febi 101325,106911

Nissan Qashqai 2013 > modelo (J11), X-Trail 2014 > (T32)
Motor: K9K, R9M

Filtro de combustível

Fig. 1 febi 101325

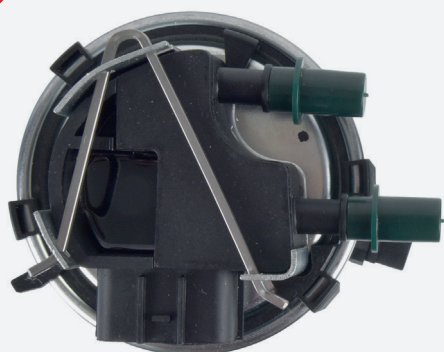
Água presente no combustível, a luz do painel do veículo acende após a substituição do filtro de combustível.

Foi instalado o filtro incorreto no veículo durante a manutenção. Isto deve-se a uma alteração na especificação do aquecedor de combustível / sensor de água instalado no filtro. Isto afeta os modelos Qashqai fabricados a partir de agosto de 2014 e os modelos X-Trail fabricados a partir de dezembro de 2014.

O filtro de combustível correto para os modelos Qashqai construídos antes de agosto de 2014 e para os modelos X-Trail construídos antes de dezembro de 2014, podem ser identificados através de um aquecedor de combustível/sensor de água embutido no filtro de cor preta (Fig. 1).
